Objet : WATERMAEL-BOITSFORT. Avenue des Nymphes, 1 – Stade des Trois Tilleuls.
Restauration/rénovation de l’enveloppe extérieure de la tribune

En réponse à votre courrier du 31/07/2018 sous référence, réceptionné le 20/08/2018, nous vous communiquons **l’avis préalable** rendu par la CRMS en sa séance du 22/08/2018, concernant l’objet susmentionné.

Traitement des graffitis

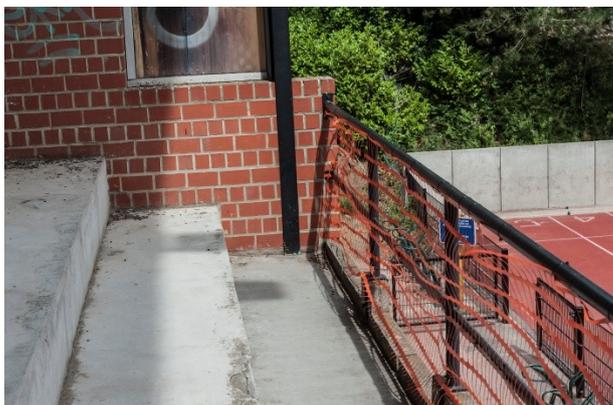
Le traitement des graffitis, assez nombreux, particulièrement sur le mur de fond de tribune dans le haut des gradins, pourrait être rencontré en posant un nouvel(le) enduit/peinture. Le projet prévoit à cette fin une couleur contrastée rappelant le ton des maçonneries en briques rouges qui avaient été laissées nues lors de la construction de la tribune. La CRMS ne formule pas de remarque particulière.

Châssis

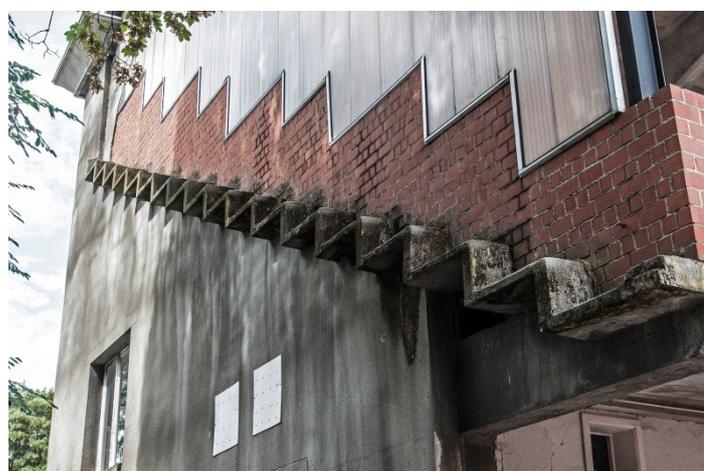
Les châssis ont été répertoriés sur les plans des façades avec leur date de pose. Ils sont en général en assez bon état. Ils devront être restaurés et repeints dans une couleur blanche identique à celle d'origine. Plusieurs verres ont été renouvelés par le passé sans respecter le type initial ou ont été couverts de panneaux, peints, et/ou munis de différents appareils de ventilation. Les quincailleries ont aussi été modifiées. Il en ressort une hétérogénéité des châssis qui nuit à la mise en valeur de la façade.

Il est prévu d'uniformiser les châssis et d'équiper toutes les menuiseries par un nouveau verre feuilleté (d'épaisseur 6,5 à 7,5mm et de valeur U 3,1 à 3,2 W/m²K) à réflexion énergétique, affaiblissement acoustique, retardataires d'effraction, anti-UV, avec une surface extérieure tantôt en vitrage clair à planéité irrégulière tantôt en verre translucide granité si les locaux arrières nécessitent un filtre visuel (vestiaires, piscines...). Le verre devra adopter des qualités particulières pour résister aux impacts de balles et ballons. Les châssis déjà remplacés qui n'épousent pas les formes d'origine seraient restitués à l'identique du modèle initial. La ventilation se fera par l'ouverture des fenêtres remises en parfait état de fonctionnement. Les quincailleries retrouveront leur modèle d'origine.

La CRMS est favorable au principe des interventions mais recommande d'étudier l'utilisation d'un verre martelé plutôt que translucide pour une meilleure intégration à la typologie de la façade. La CRMS demande aussi de compléter l'analyse de la situation existante par l'étude des nombreuses ventilations qui s'échappent de la façade via de multiples accessoires. La rationalisation de ces aérations et leur réorientation par l'intérieur ou derrière les claustras des escaliers contribuera grandement à la remise en valeur de la façade. Il convient en outre de considérer les câbles de toutes sortes qui pendent devant la façade et particulièrement au niveau de la cafétéria.
